【前回検討委員会における意見を踏まえた変更点(1階)】

【前回検討委員会における意見を踏まえた変更点(2階)】

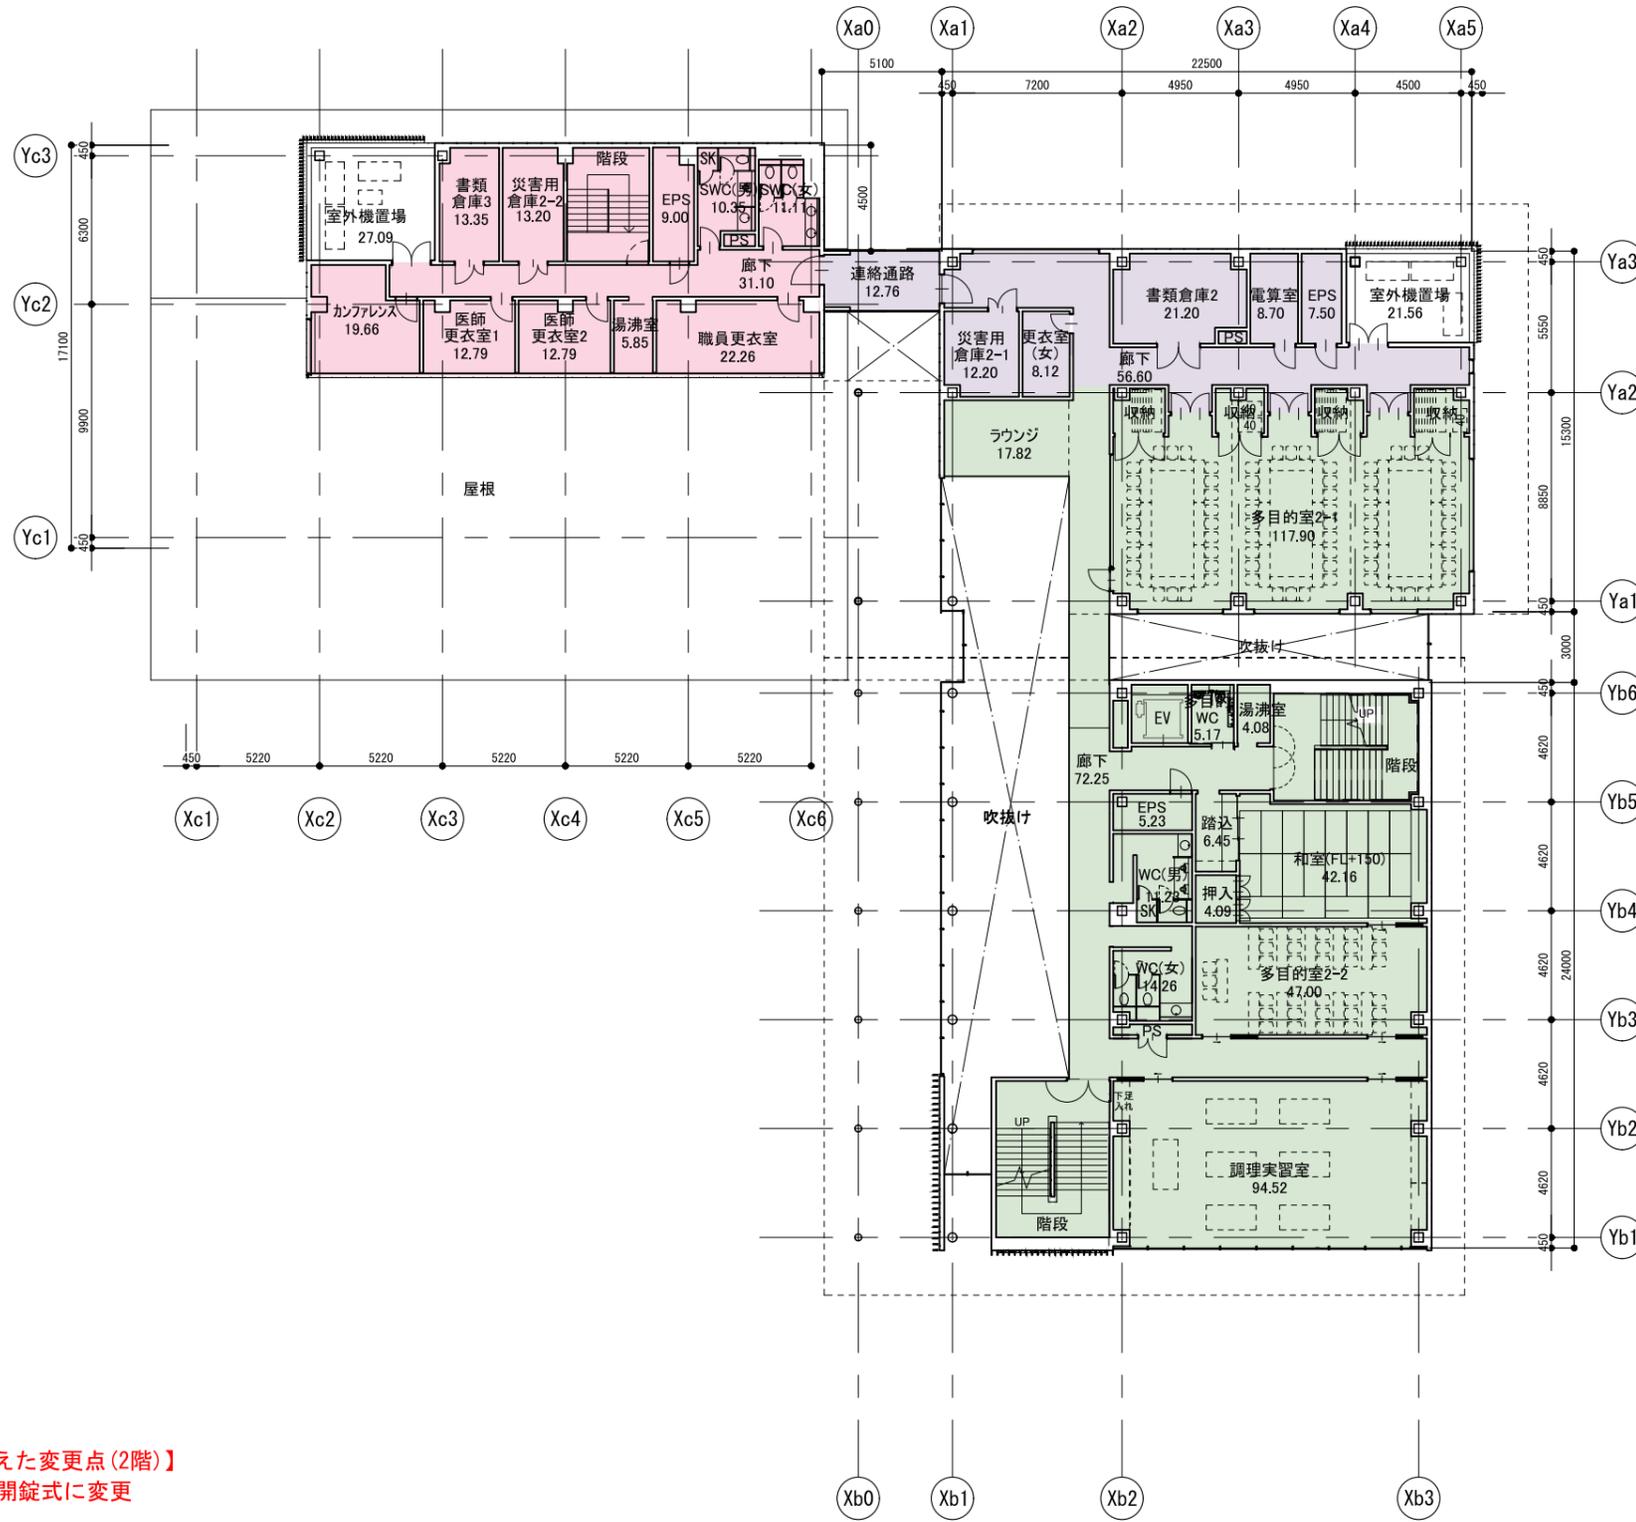
- ・駐輪場の位置の変更(団地側駐輪場を調整)
- ・ウッドデッキが北側にスロープを設置
- ・トイレの扉を外開き又は非常時開錠式に変更
- ・車いす利用者用駐車場の位置の変更(診療所側に3台設置)
- ・パーキングパーミット駐車場を設置(図書館側駐車場を想定)

- その他
 - ・駐輪場に屋根を設置
 - ・更衣室(男)の北側に調理実習室・SW用のガスボンベ庫を追加
 - ・中央通路(南北)にバリアを設置
 - ・「共有ゾーン」を「公民館ゾーン」へ算入

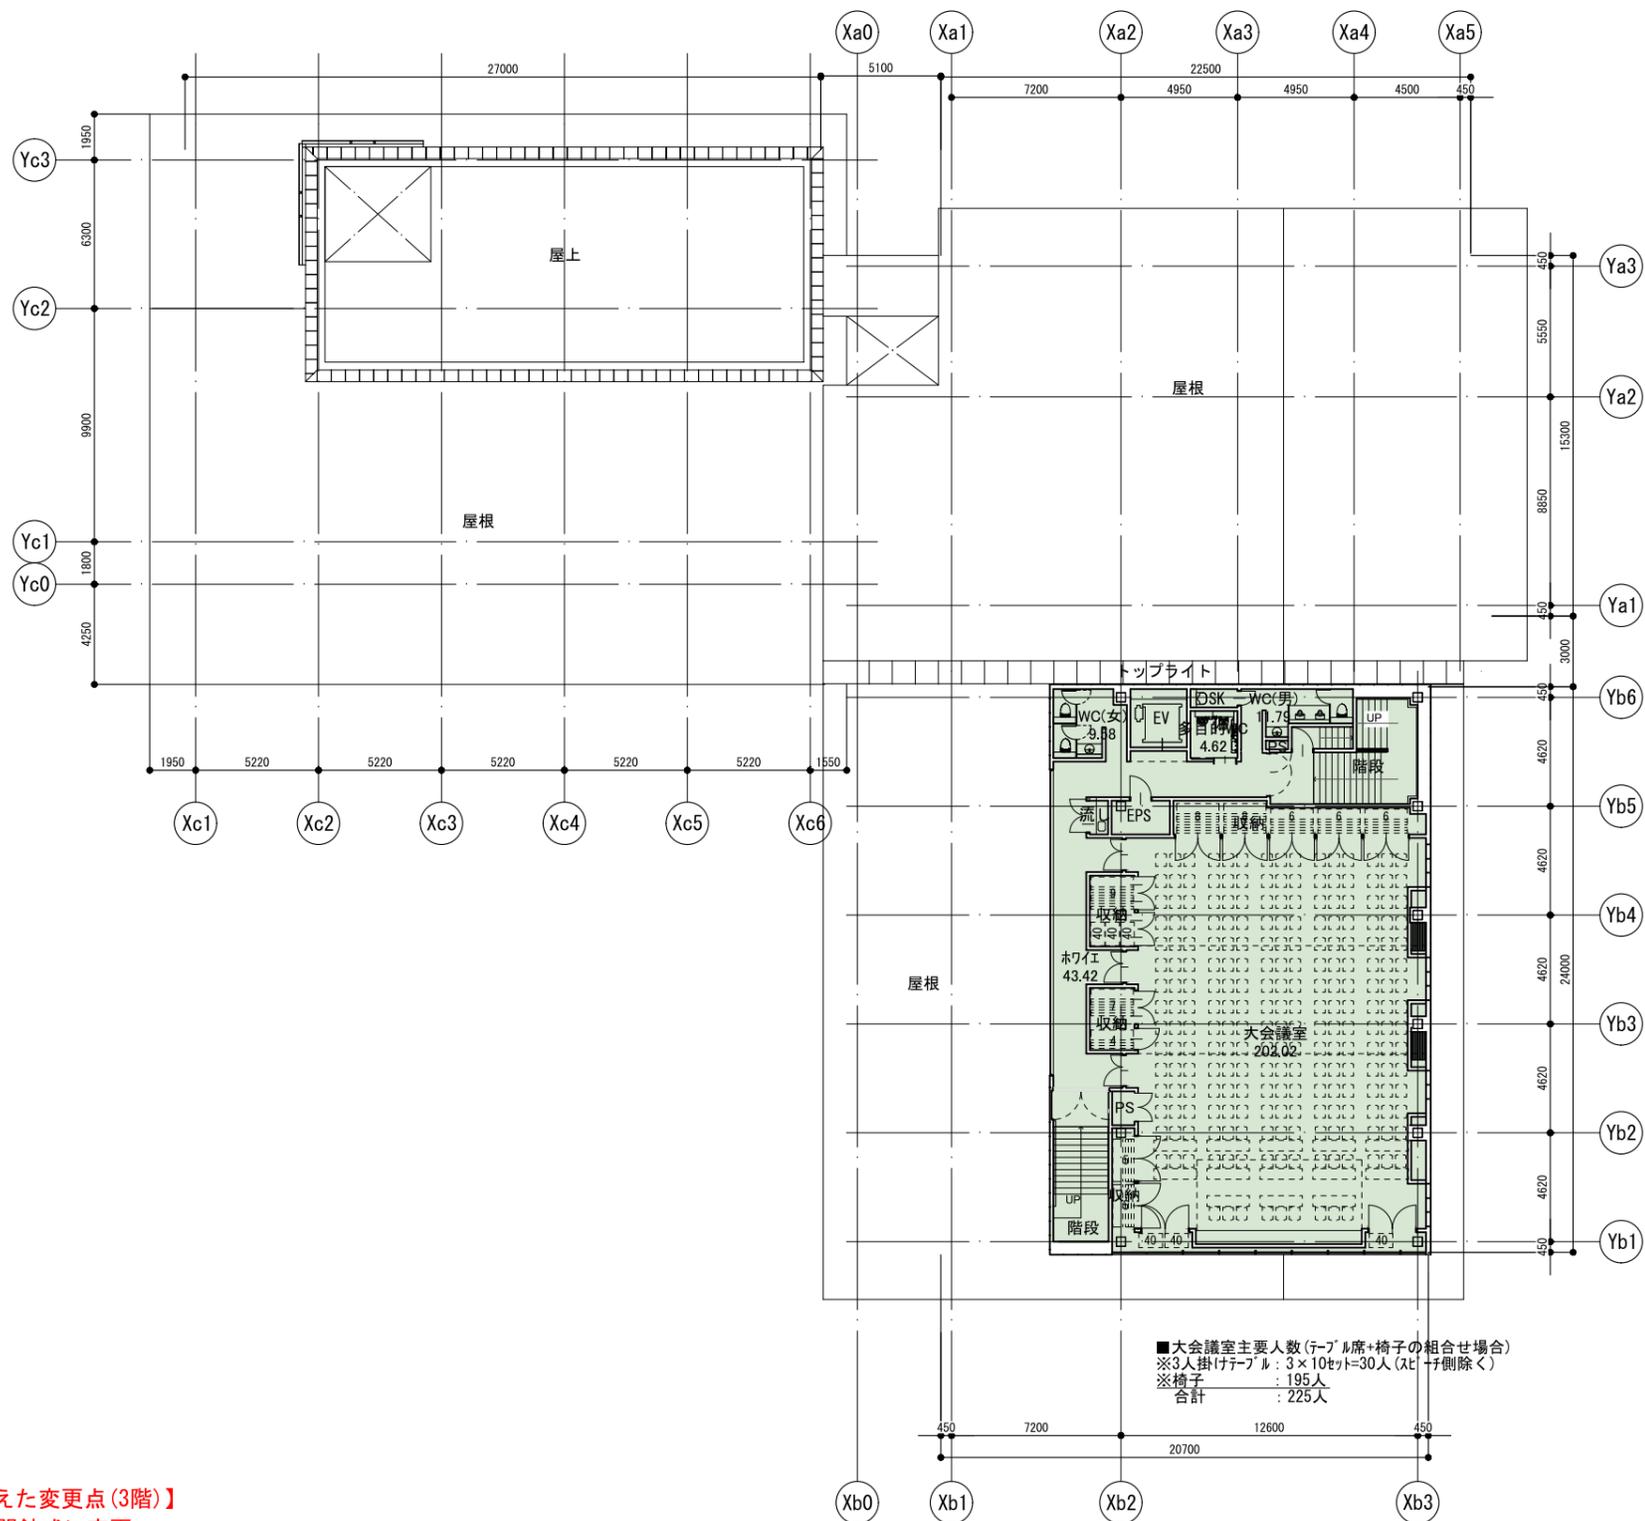
- ・トイレの扉を外開き又は非常時開錠式に変更

- 生涯学習センター
 - ・和室と多目的室2-2内の引き戸の位置を変更
 - ・和室の床レベルを記載
- 健康・医療
 - ・SWC(女)ドア外変更

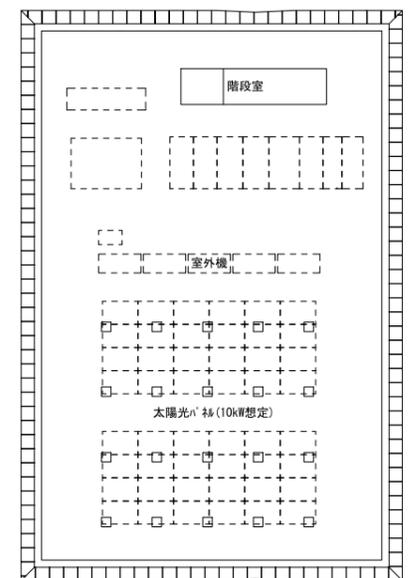
【前回検討委員会における意見を踏まえた変更点(3階)】
 ・トイレの扉を外開き又は非常時開錠式に変更
